Inspectierapport 2021

Objectnummer: ZH 0173

Object: Nederlands Hervormde Kerk

Inspectienummer: ZH_0173_2021_a
Rapport opgesteld door: J. van Leeuwen.
Inspectie uitgevoerd: 14 juni 2021.
Team: 1/CW.

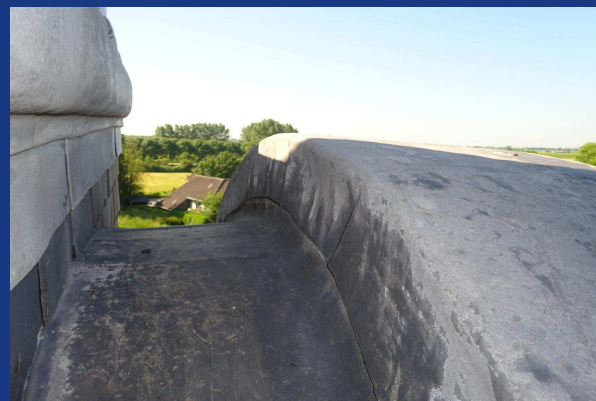
Ter hoogte van het maaiveld komt wat opengespoeld voegwerk voor.

Het lood is te smal gehouden, waardoor inwatering niet uitgesloten kan worden.

Om vorst- en vochtschade te voorkomen zal dit hersteld moeten worden.

Een extra stuk lood aan brengen, waardoor de opening afgedekt wordt.

Dak 1, Afgeplat schilddak, dakvlak nr.

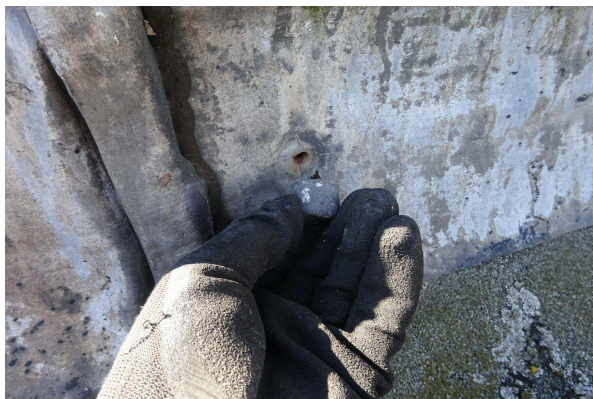
Enkele stroken lood vertonen noodreparatie met kit. Het lood is verweerd.

De vernageling is door roestvorming aangetast en plaatselijk weggevallen.

De vernageling komt wat los, waardoor het lood lichtelijk is uitgezakt.

De bevestigingen nazien en zo nodig opnieuw vastzetten.

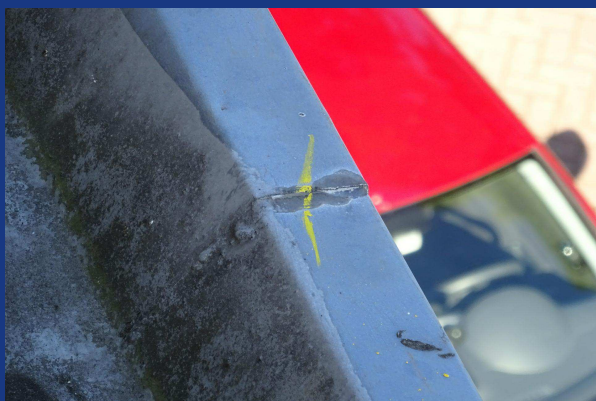
Ten gevolg van tegenschot (stilstaand water) en vuilophoping is het zink plaatselijk door corrosie aangetast.

Ook zorgt de losgekomen coating er voor dat er water en vuil in de goot (Onder de coating achterblijft).

Dit soort vervuiling zorgt voor een versnelde corrosie van het zink.

Er dient rekening gehouden te worden met vervanging binnen 10 jaar.
